## Modifications connectique colonnes toutes version TR126, T175, T165, HEXALIFT, VISIOLIFT, positionneurs linéaires IK67 et I 140 ST

## Dimensions et câblage du câble adaptateur Molex Mini Fit Jr. à MAS

### Modification des références des colonnes :

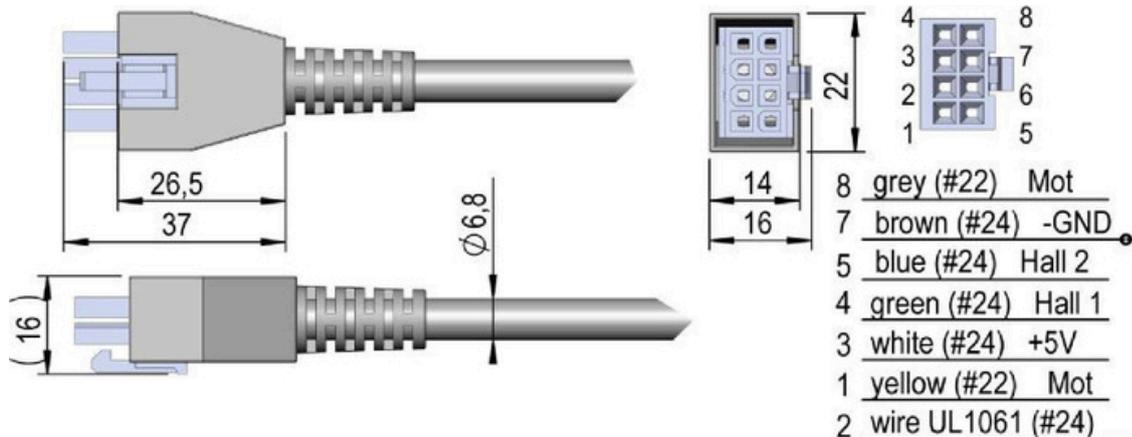
Nous modifions la connectique des câbles moteurs de la prise ronde DIN MAS 80S au connecteur rectangulaire Molex, Type Molex Mini-Fit Jr. Ce connecteur Molex s'enclenche et se sécurise lorsqu'il est branché, et supporte immédiatement des courants plus élevés. Veuillez vérifier si nécessaire la disposition du connecteur Molex, et d'autres modifications liées, dans votre application. La dimension du câble moteur adaptateur sera de 260cm. Suite à cette modification, les boîtiers de contrôle Type Compact et Syncontrol doivent être commandés en version Molex. Si vous souhaitez continuer à utiliser les boîtiers à connectique ronde (DIN-MAS 80) série COMPACT, il faudra commander un câble adaptateur ref. LOG-CBL-ADAP-INV-MOT. Cette modification entrera en vigueur à partir d'Août 2020.

Ancien connecteur MAS 80S

Connecteur MOLEX Mini-Fit Jr.
